KORTERELAMU - MUUDATUSPROJEKT					
Aadress	ALEKSANDRI TN 321/1, TARTU				
Tellij	AS EVIKO				
Joonis	VAADE KAGUST / PARGIST / SE				
DOK. TÄHIS	AR-6-11	KUUP.	27.12.2022	MOOTRAVA	1:100
STADIUM	EP			PROJEKTI TUNNUS	LKSNDR321
VASTUTAV SPETSIALIST/ARH.	MADIS EEK	<div>ARHITEKTUURIBÜROO EEK &amp; MUTSO</div> <div>TEL.: +372 6 828 777 info@eekmutso.ee</div>			
ARHITEKT	MARGIT MUTSO				
ARHITEKT	ANDER ROOSIPUU

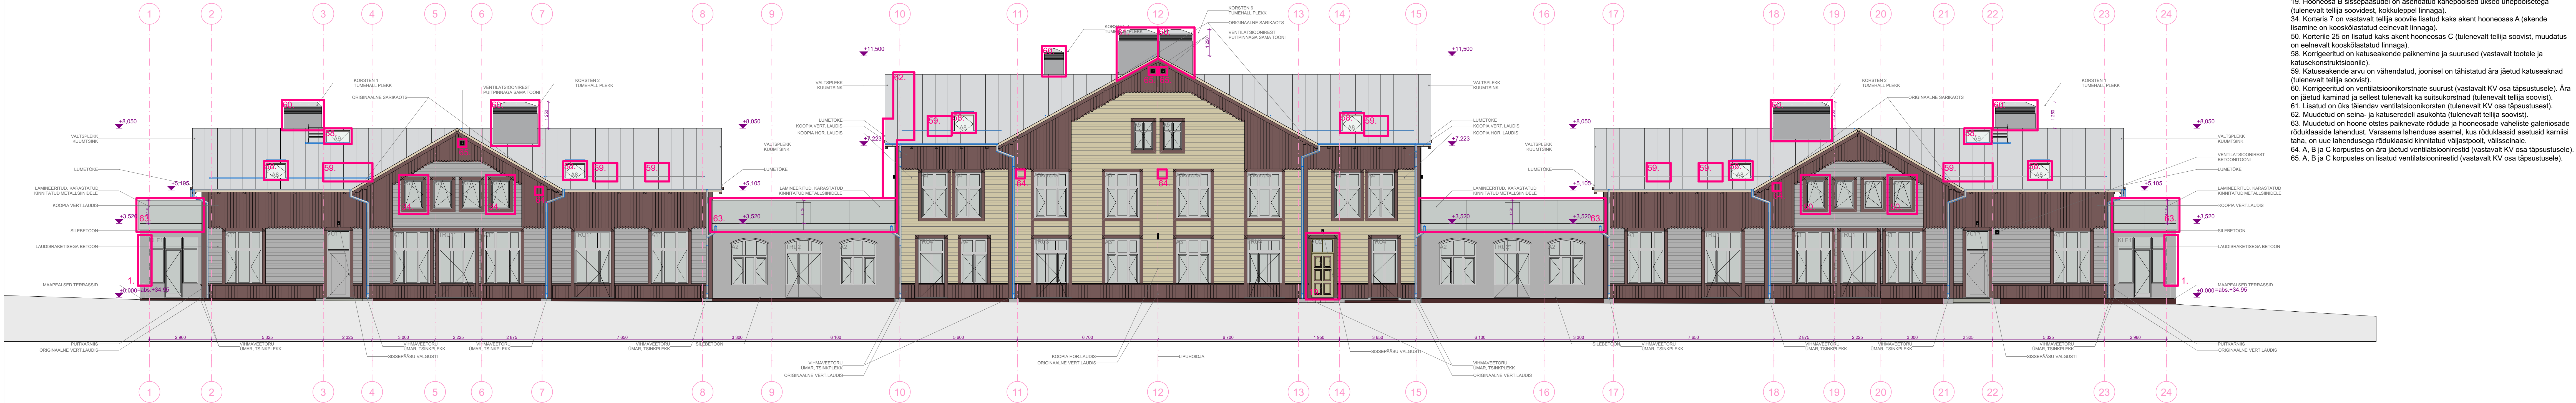
- MUUDATUSED:
- Hooneosadel A ja C on telgedel 1 ja 24, lisatud veranda nurka kandepost (tuleneb konstruktsiooni lahendusest).
  - Hooneosa B sissepääsudel on asendatud kahepoolsed uksed ühepoolsetega (tulenevalt tellija soovidest, kokkuleppel linnaga).

- Korteri 7 on vastavalt tellija soovile lisatud kaks akent hooneosas A (akende lisamine on kooskõlastatud eelnevalt linnaga).
  - Korteri 25 on lisatud kaks akent hooneosas C (tulenevalt tellija soovist, muudatus on eelnevalt kooskõlastatud linnaga).

- Korrigeeritud on katuseakende paiknemine ja suurus (vastavalt tootele ja katusekonstruktsioonile).
  - Katuseakende arvu on vähendatud, joonisel on tähistatud ära jäetud katuseaknad (tulenevalt tellija soovist).

- Korrigeeritud on ventilatsioonikorstnate suurus (vastavalt KV osa täpsustusele). Ära on jäetud kaminad ja sellest tulenevalt ka suitsukorstnad (tulenevalt tellija soovist).

- Lisatud on üks täiendav ventilatsioonikors (tulenevalt KV osa täpsustusest).
  - Muudetud on seina- ja katuseredeli asukohta (tulenevalt tellija soovist).

- Muudetud on hoone otstes paiknevate rõdude ja hooneosade vaheliste galeriosade rõdukaaside lahendust. Varasema lahenduse asemel, kus rõdukaasid asetisid karniisi taha, on uue lahendusega rõdukaasid kinnitatud väljastpoolt, välisseinale.

- A, B ja C korpustes on ära jäetud ventilatsioonirestid (vastavalt KV osa täpsustusele).
  - A, B ja C korpustes on lisatud ventilatsioonirestid (vastavalt KV osa täpsustusele).
